Mission régionale d'autorité environnementale

**Avis délibéré en date du 4 juillet 2019
de la Mission régionale d'autorité environnementale d'Île-de-France
sur le projet d'aménagement du secteur PSA-RATP-Charlebourg
situé à La Garenne-Colombes (Hauts-de-Seine)**

Synthèse de l'avis

Illustration n°4 : Plan d'aménagement d'ensemble - Source : EI p 58

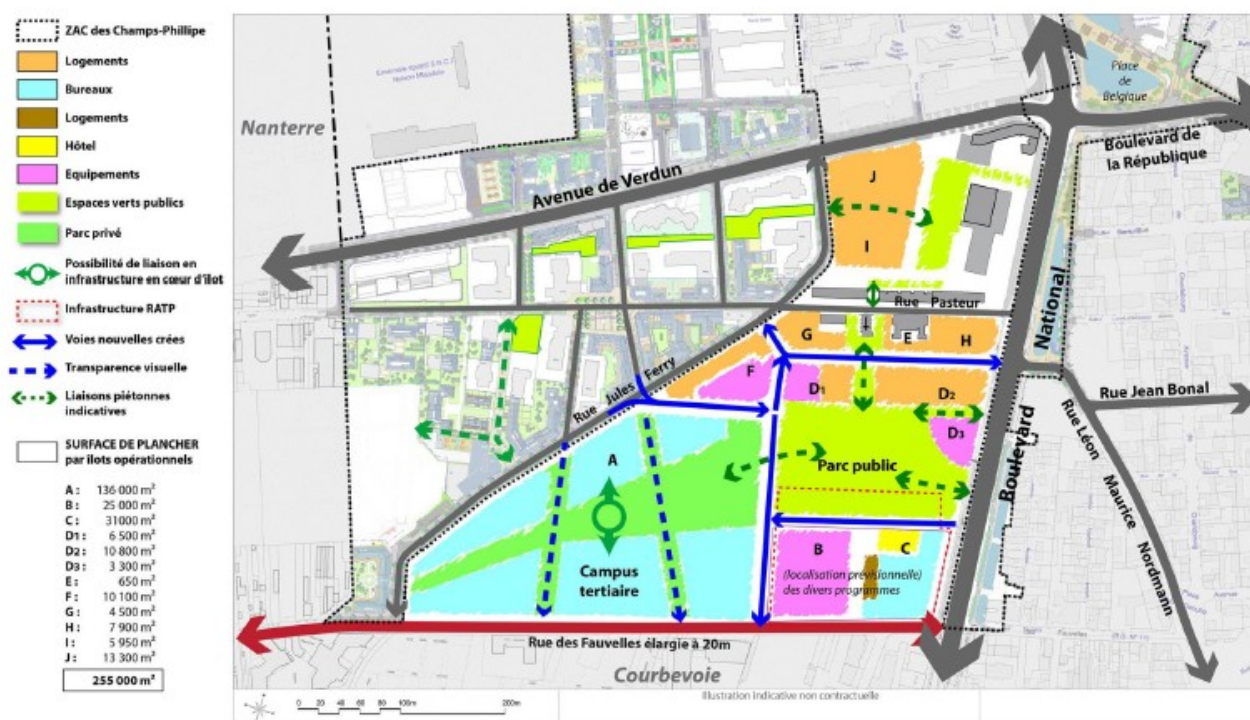
- de préciser la programmation des sites RATP+Frange et Charlebourg lors de l'actualisation de l'étude d'impact qui sera réalisée au fil des autorisations nécessaires au projet d'ensemble⁷ et d'actualiser en conséquence la totalité de l'étude d'impact ;
- de localiser distinctement les équipements scolaires et de petite enfance qui sont prévus sur le site PSA ;
- d'indiquer si des démolitions sont prévues sur les franges du site RATP ainsi que sur le site Charlebourg, et le cas échéant, présenter la nature des bâtiments concernés ;
- de préciser si les phases de démolition ont été intégrées dans le phasage opérationnel des travaux.
